ZZDW.6/391/59-2/8-3/1/2016

Wyjaśnienia treści Specyfikacji Istotnych Warunków Zamówienia

Dot. przetargu nieograniczonego na zadanie pn.: **Przebudowa drogi nr 172 w m. Połczyn-Zdrój, ul. 15 Grudnia**

Rys. Pole dobrego uziarnienia kruszyw przeznaczonych na podbudowy wykonywane metodą stabilizacji mechanicznej

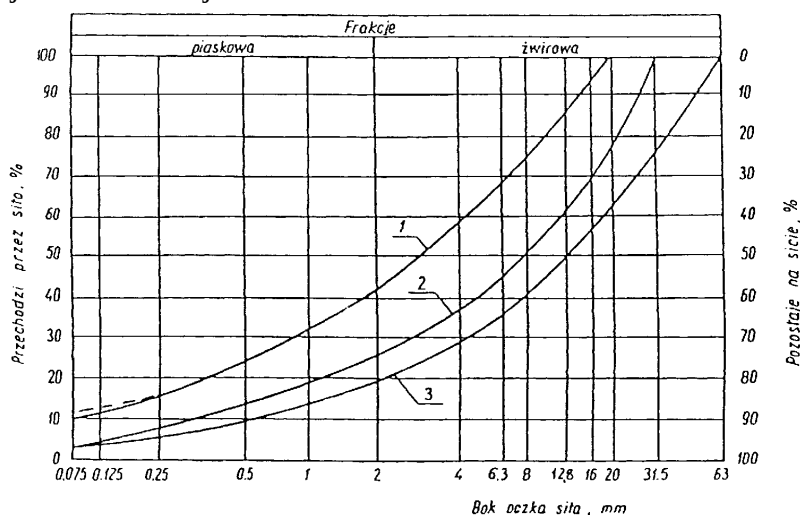
Pytanie 1

Prosimy o podanie krzywej uziarnienia kruszywa naturalnego wymienionego w poz. 26 przedmiaru i SST D-04.04.01.

Zamawiający uzupełnia pkt 2 w SST D-04.04.01 i przedstawia krzywą uziarnienia kruszywa naturalnego. Krzywa uziarnienia kruszywa powinna leżeć między krzywymi granicznymi pół dobrego uziarnienia podanymi na rysunku poniżej.

Krzywa uziarnienia kruszywa powinna być ciągła i nie może przebiegać od dolnej krzywej granicznej uziarnienia do górnej krzywej granicznej uziarnienia na sąsiednich sitach. Wymiar największego ziarna kruszywa nie może przekraczać 2/3 grubości warstwy układanej jednorazowo.
